**AVIS RELATIF À LA PROTECTION
CONTRE LES EVENTUELS EFFETS NOCIFS ET NUISANCES
PROVOQUÉS PAR LES RAYONNEMENTS NON IONISANTS
GÉNÉRÉS PAR DES ANTENNES ÉMETTRICES STATIONNAIRES**

Commune : HANNUT - Exploitant : PROXIMUS

Référence exploitant : 19LWA_01

Rapport n° 1683 / 2025

Figure 1 : Vue en plan des lieux de séjour et des points de contrôle

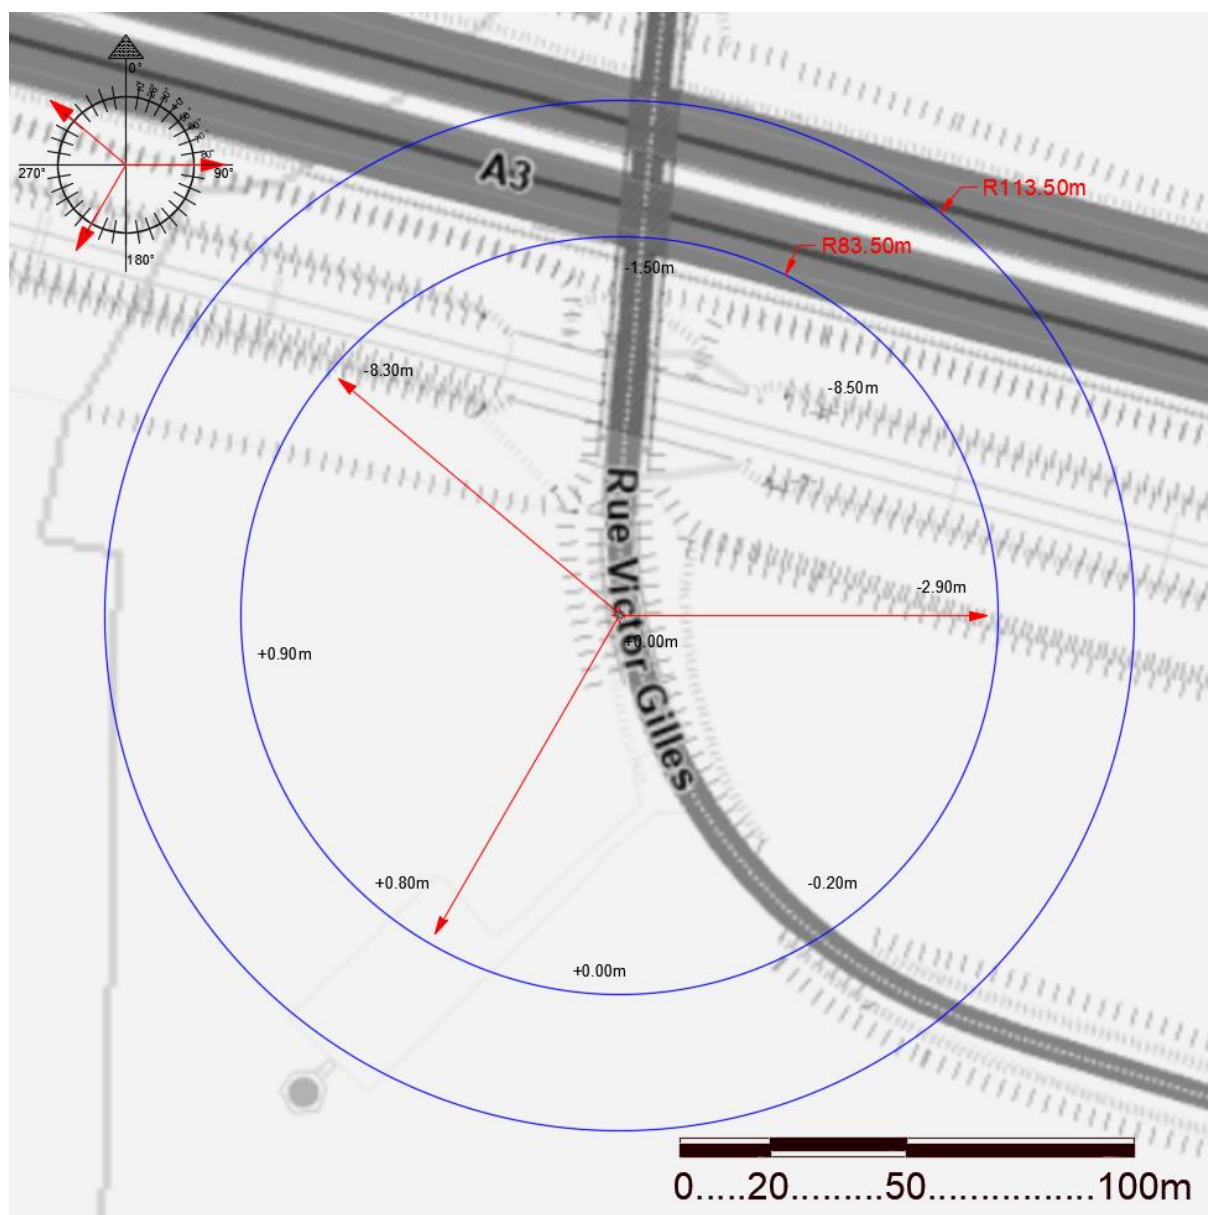
En ce qui concerne les antennes de l'installation mentionnées dans le tableau 1, la distance maximale à laquelle la limite pourrait être atteinte, à l'extérieur, est égale à 103,5 m. S'il n'y a pas de LS à une distance inférieure, les antennes respectent forcément la limite d'immission.

Dans le cas des LS situés à l'intérieur des bâtiments, une atténuation d'obstacle est prise en compte et il en résulte que la distance maximale à laquelle la limite pourrait être atteinte se réduit à 73,5 m.

Les résultats de l'évaluation décrite au paragraphe 4 indiquent que les antennes émettrices stationnaires de l'installation faisant l'objet du présent avis ne produisent pas, dans un lieu de séjour, un rayonnement électromagnétique maximum supérieur aux limites fixées à l'article 4 du décret.
